***RESPUESTAS A COMENTARIOS EMITIDOS POR EL
MINISTERIO DE AMBIENTE***

***DISEÑO, CONSTRUCCIÓN Y FINANCIAMIENTO DE CALLES
Y ALCANTARILLADO DE MACARACAS. “REHABILITACIÓN
DEL CAMINO EL PÁJARO CONSTRUCCIÓN DE PUENTE Y
CAJÓN VÍA LOS HIGOS”***

Información Aclaratoria al Estudio de Impacto Ambiental (EsIA) Categoría II, DISEÑO, CONSTRUCCIÓN Y FINANCIAMIENTO DE CALLES Y ALCANTARILLADO DE MACARACAS, PROVINCIA DE LOS SANTOS. “REHABILITACIÓN DEL CAMINO EL PÁJARO, CONSTRUCCIÓN DED PUENTE Y CAJÓN VÍA LOS HIGOS” a desarrollarse en los corregimientos de Las Palmas y Macaracas, distrito de Macaracas. provincia de Los Santos. Solicitud emitida en Nota DEIA - DEEIA - AC- 0046 -2103- 2023, a la cual se le efectúa respuesta.

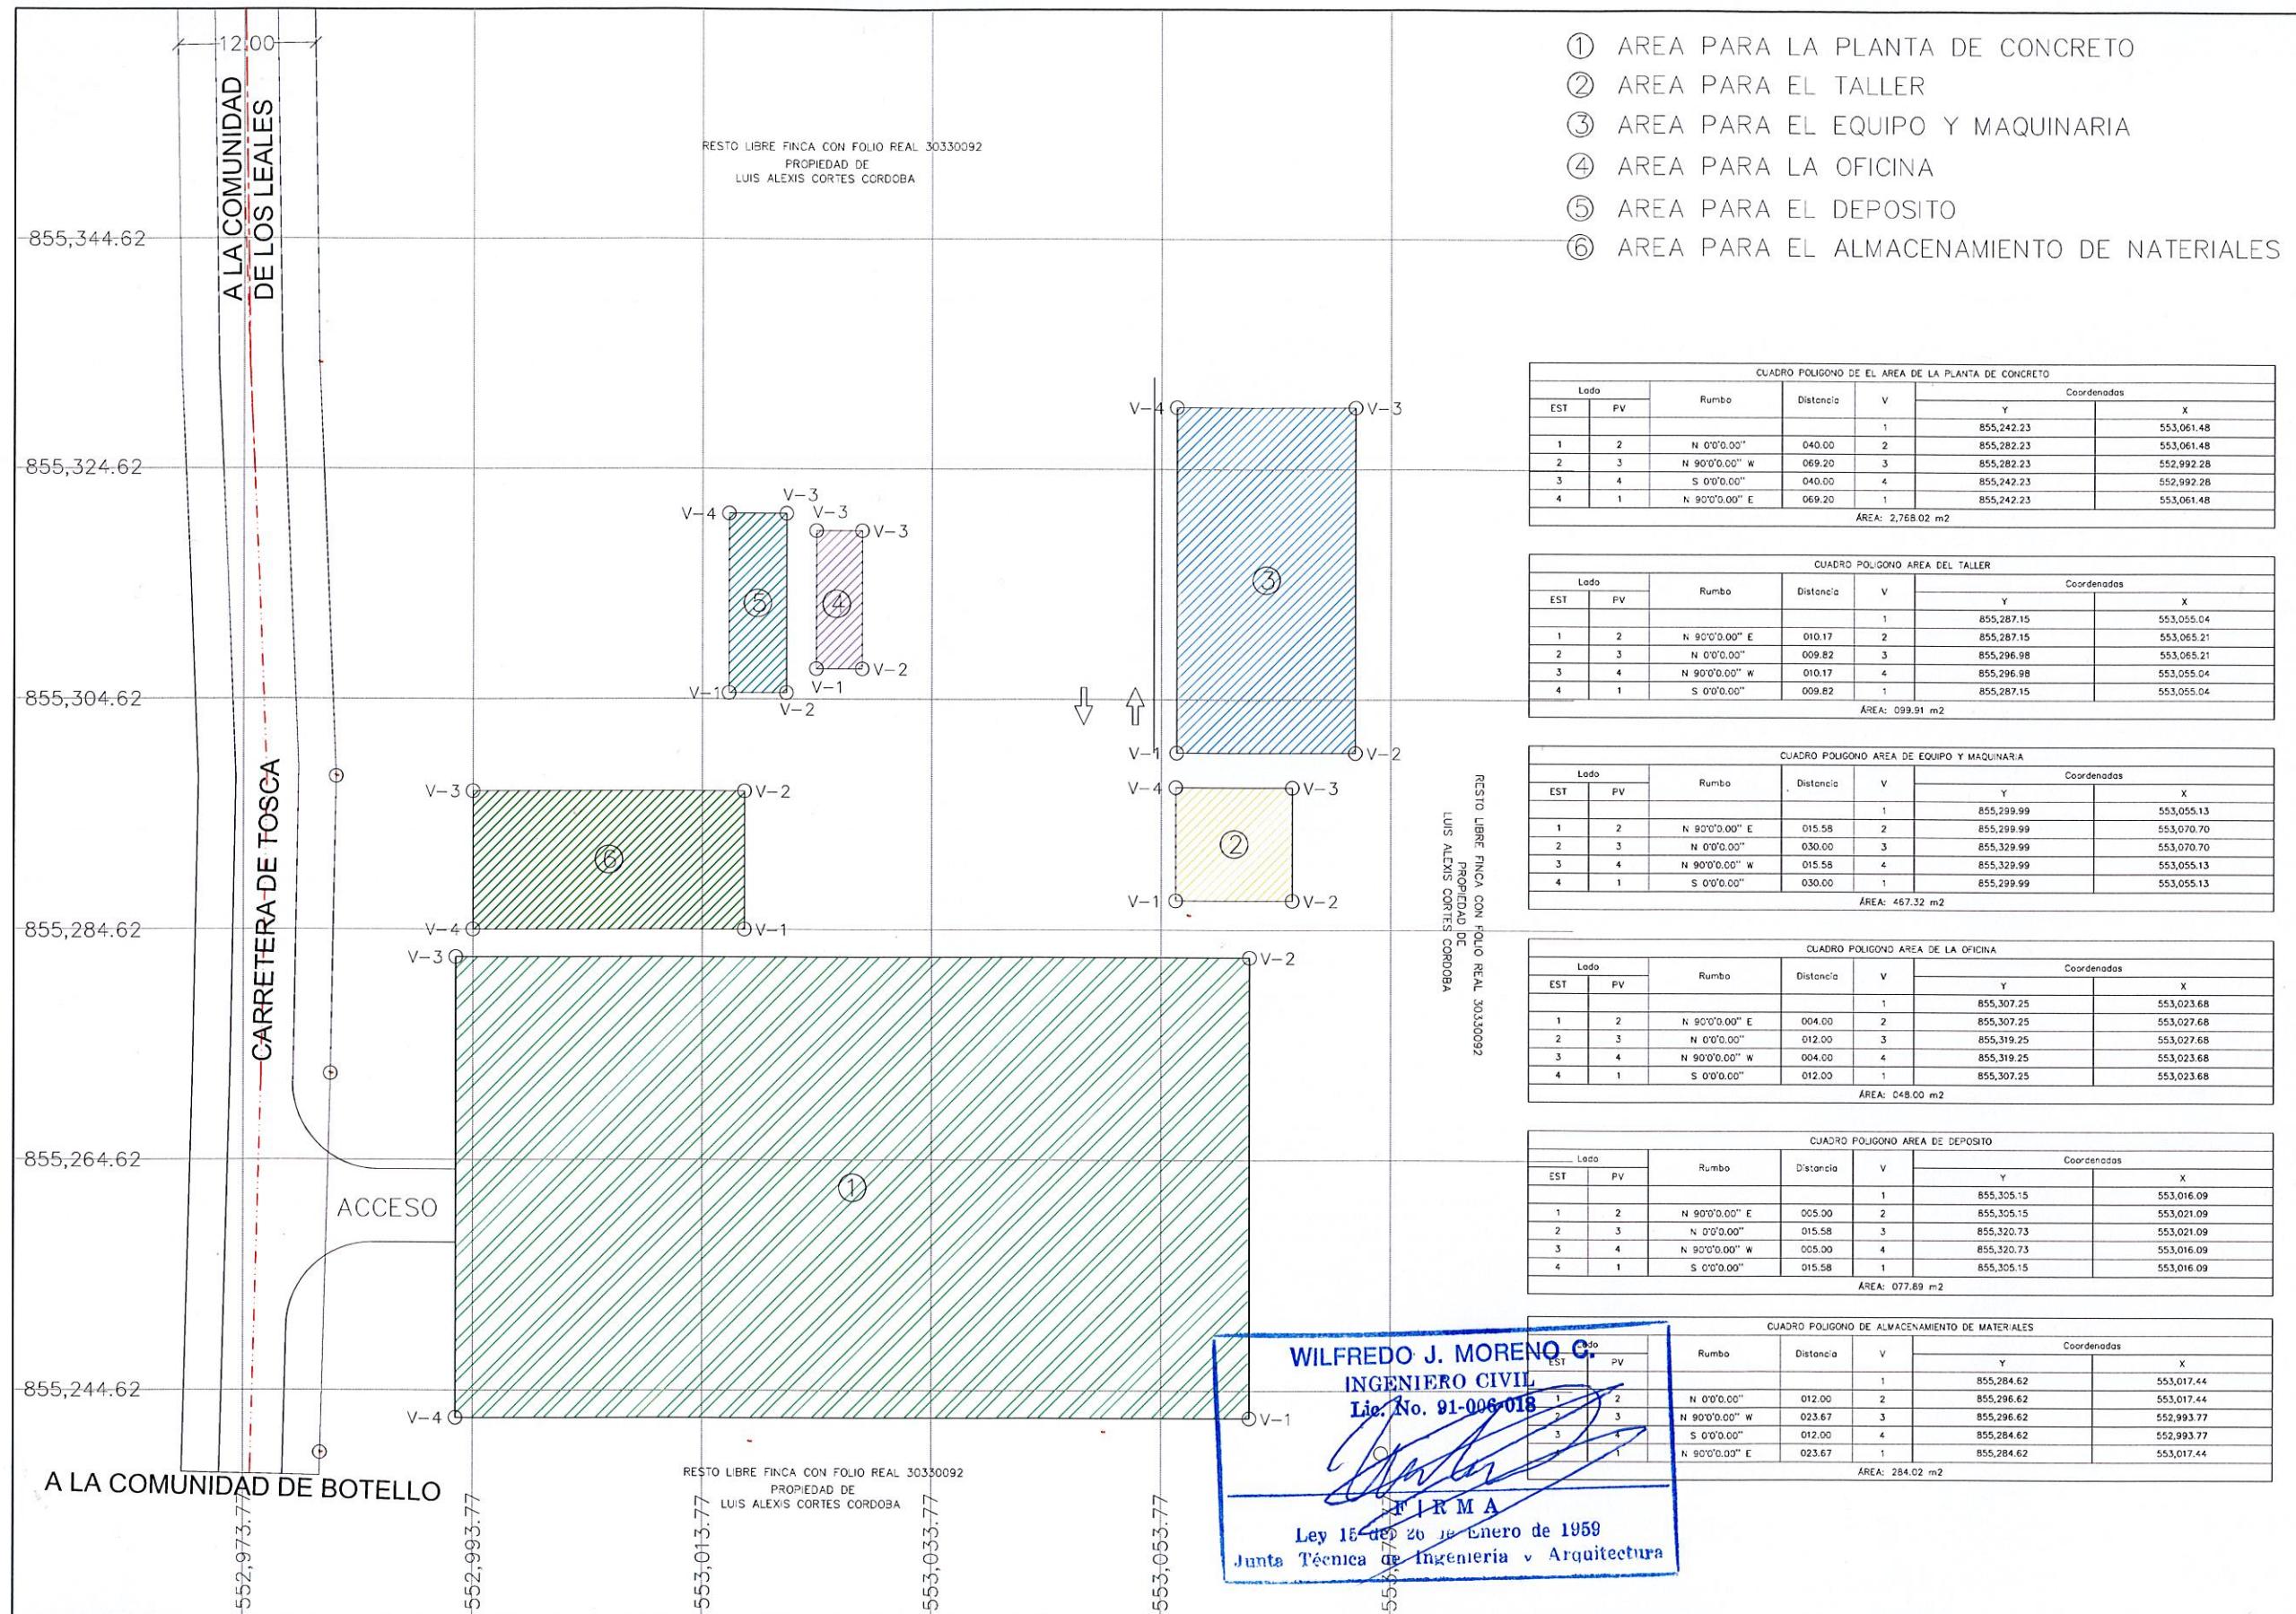
4. En la página 58 del EsIA, punto **5.4.2, Construcción/Ejecución** se indica **Obras transitorias** “tiene contemplado de manera temporal, ubicar sus oficinas, en la zona del proyecto, específicamente sobre un polígono con de 48 m², dentro de la Finca con Código de Ubicación 7301, Folio Real 10273, propiedad del Señor Luís Alexis Cortés Córdoba..., en la página 62 **Patio y Taller** “Para efecto de estas reparaciones menores, la Empresa ha seleccionado un polígono de terreno con una superficie de 99.91 m², para establecer la zona de taller para reparaciones menores como lo es arreglo de llantas y otro polígono con una superficie de 467.32 m², destinada a zona de resguardo del equipo o patio temporal de maquinaria, ambos dentro de la Finca con Folio Real 10273, Código de Ubicación 7301 propiedad de Luís Alexis Cortés Córdoba..., en la página 63 **Depósitos y Almacenamiento de Materiales** se indica “...se presenta la ubicación del sitio de depósito y almacenamiento de materiales dentro de la Finca con Folio Real 10273, Código de Ubicación 7301 propiedad de Luís Alexis Cortés Córdoba...” Sin embargo, en Anexo 2, se presenta equipo y maquinaria, oficina, depósito,

almacenamiento de materiales) en la que se indica que se instalarán sobre la finca con folio real No.30330092. Dado lo anterior, se solicita:

- a. Aclarar en que finca se instalarán las obras transitorias.
- b. Presentar plano y autorización (debidamente notariada), con la información correcta de la finca a utilizar para la instalación de obras transitorias.

En el Tomo 2 Anexos del # 2 del EsIA presentado; fue un error de transcripción del Folio Real, no así del propietario, ya que en las páginas de la 351 – 356 se documenta todo lo referente a estas obras transitorias (coordenadas, documentación legal del dueño - la finca y la debida autorización notariada) ubicadas en la finca con Código de Ubicación 7301, Folio real No.30330092, propiedad de Luis Alexis Cortes Córdova. Ver en adjunto #2 plano corregido.
